Hôtel des Postes et des Télégraphes à La Chaux-de-Fonds[1].

Rapport du Jury du concours au Département fédéral de l'Intérieur.

CONCOURS POUR UN HOTEL DES POSTES ET DES TÉLÉGRAPHES POUR LA CHAUX-DE-FONDS

IIme prix. — MM. Yonner et Jaquillard, architectes, à Neuchâtel.

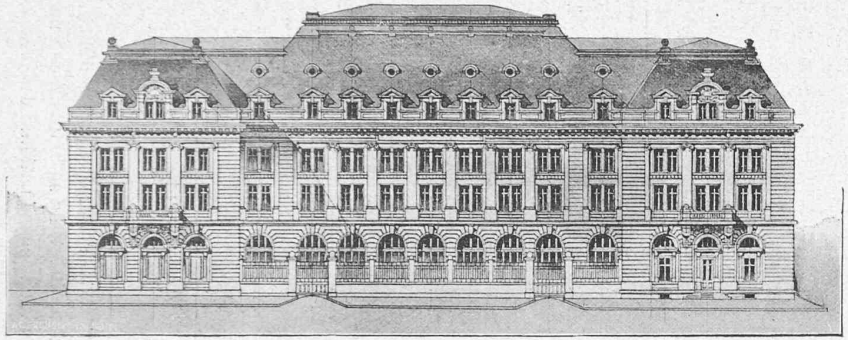
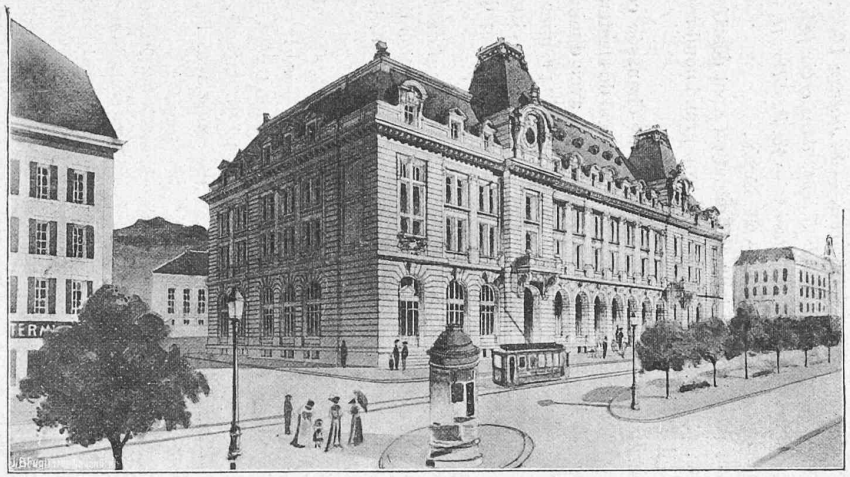
N° 2. *Grand village.* Plan du rez-de-chaussée modifiant le schéma en l'améliorant. La position du bureau de l'administrateur et des W.-C. des facteurs laisse un bon éclairage au bureau de ces derniers. Il serait préférable de replacer le local des voyageurs dans la cour pour donner de la place aux W.-C. des facteurs, qui trouveraient leur dégagement sur le vestibule les séparant de l'administrateur. Le premier étage est en général bien disposé. Local pour les archives et celui pour dessinateurs avec éclairage défectueux.

Façades bien composées mais trop riches. Troisième étage superflu et augmentant le coût des constructions.

IIIe Prix « ex-æquo ». — MM. J.-U. Débely et Jeanmaire, architectes, à Cernier et La Chaux-de-Fonds.

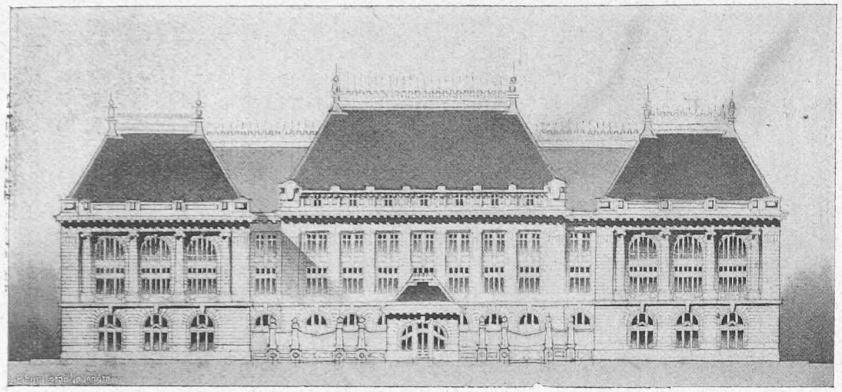
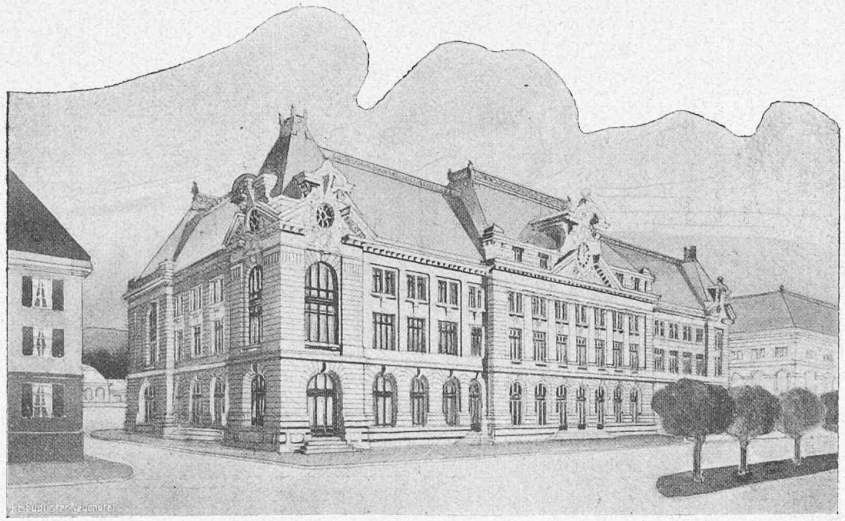
N° 3. *Postillon I.* Plan identique au schéma. Colonnes dans les bureaux inutiles. Bonne arrivée des escaliers au premier étage. Salle des Morse trop exiguë. Laboratoires et archives mal placés en façade principale, tandis que le bureau du chef des télégraphes est situé en façade postérieure.

La salle d'attente n'est pas en communication avec la salle des téléphones. Chef des téléphones trop loin des escaliers. L'éclairage des couloirs est bon.

En façade, les couronnements sur pavillons et motif central sont très criticables et manquent totalement d'étude. Façades plutôt coûteuses. Les pavillons de la face sur la cour sont inutiles.
